OBJET : Consultation sur le projet de Schéma Régional de Cohérence Ecologique (SRCE)

SCHEMA REGIONAL DE COHERENCE ÉCOLOGIQUE DE L'ALSACE

Nom de la structure rendant son avis	Commune de MOLSHEIM – Annexe du courrier complétant ce tableau.
Date	17 Octobre 2013

Réservoirs de biodiversité et corridors écologiques

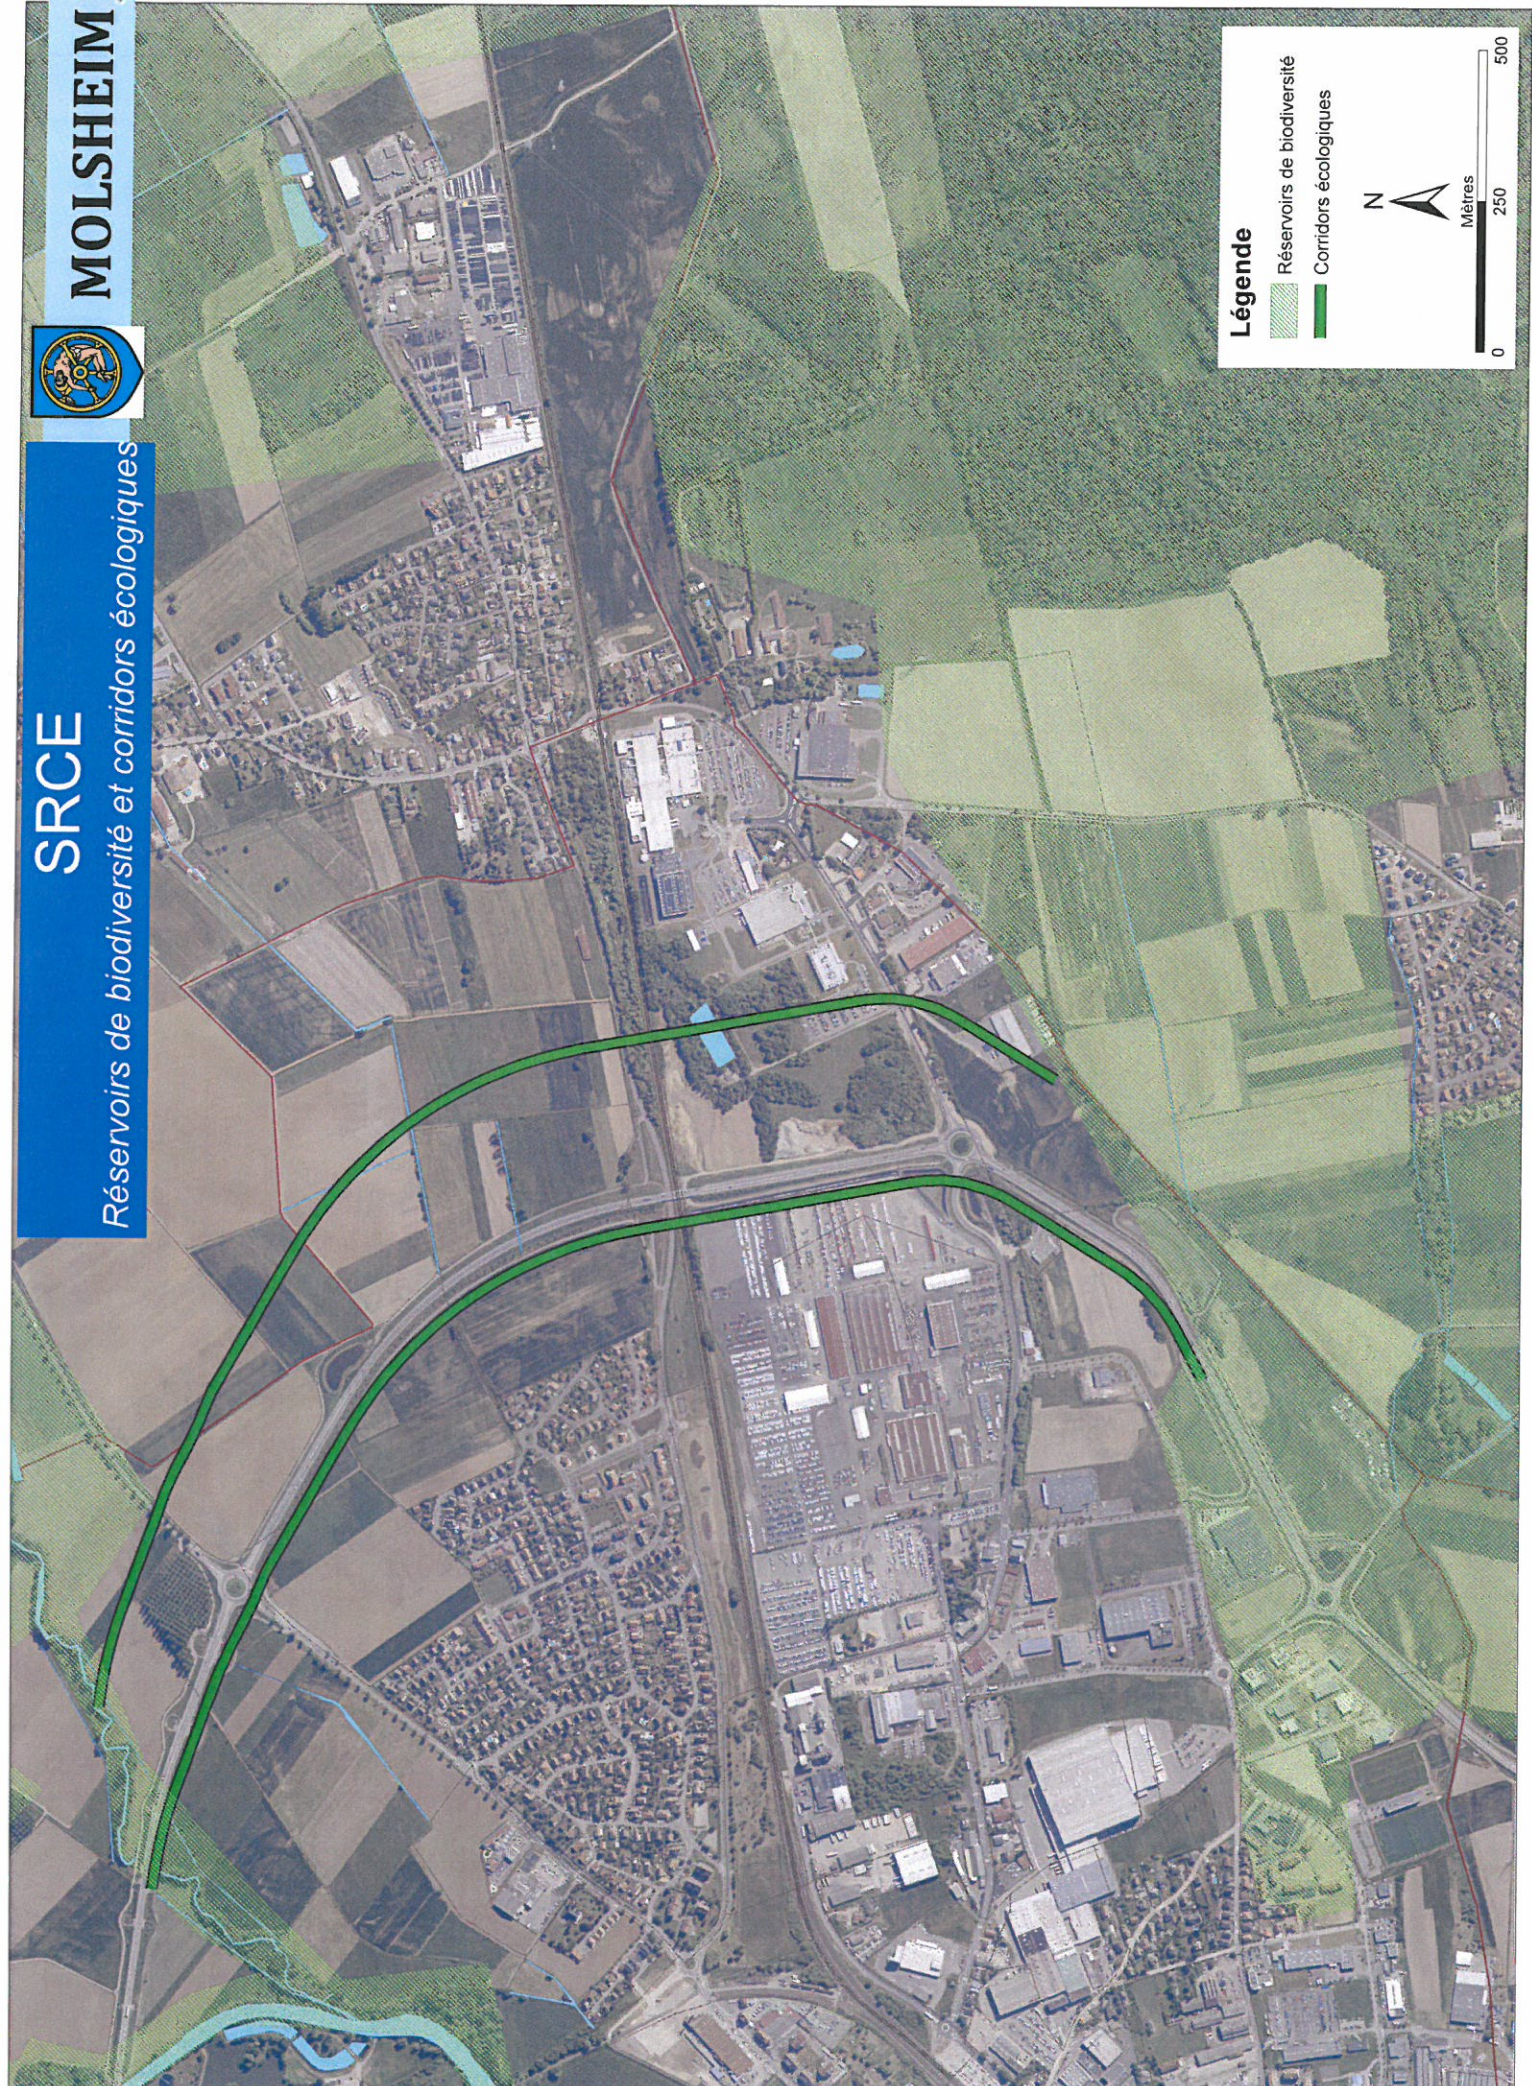
- En premier lieu, le projet de SRCE prévoit un corridor écologique (C114) sur le site de l'entreprise Mercedes Benz. Ce corridor a été annoncé à l'origine comme pouvant être d'une largeur d'environ 300 mètres. L'entreprise impactée, opérateur économique d'importance au niveau tant communal que régional, ne peut se voir imposer une telle contrainte, surtout à l'heure où, au niveau du groupe, des arbitrages potentiellement favorables au site de Molsheim, sont à l'étude. Par courrier en date du 8 octobre 2013 adressé à l'entreprise, vous lui avez garanti que ce corridor n'excéderait pas une quinzaine de mètres, contrainte qui semble compatible avec la réalité du site. Nous vous remercions d'avoir pris en compte la situation spécifique de cette entreprise.

- La carte d'orientation n°2 « éléments de la trame verte et bleue du SRCE » semble prévoir un réservoir de biodiversité (RB 33) qui, en partie, empiète sur une zone dévolue à l'économie et aux services, dénommée ECOPARC et qui est d'ores et déjà sur bâtie ou qui le sera à très court terme. Vous voudrez bien trouver ci-joint le document interne bâti par projection de votre carte sur la base duquel nous fondons notre analyse, et qui fait apparaître que la gendarmerie et la partie aménagée côté ville de cette zone sont intégrées au réservoir de biodiversité. Sur site, au regard des infrastructures existantes, le réservoir de biodiversité devrait exclure ces quelques emprises foncières, tout en retenant l'espace situé au-delà du contournement qui sépare le territoire de la commune de MOLSHEIM de celui de la commune d'ALTORF

<p>Tome 2 – a) Cartes d'orientation</p>	<p>Carte n°2 : Éléments de la TVB – secteur 6</p>	<p>A propos du réservoir de biodiversité RB 33, il semble empiéter sur la zone ECOPARC, zone dévolue à l'économie et aux services, d'ores et déjà sur bâtie ou qui le sera à très court terme (cf. document interne).</p>	<p>Sur site, au regard des infrastructures existantes, le réservoir RB 33 devrait exclure ces quelques emprises foncières, tout en retenant l'espace situé au-delà du contournement qui sépare le territoire de Molsheim de celui d'Altorf.</p>
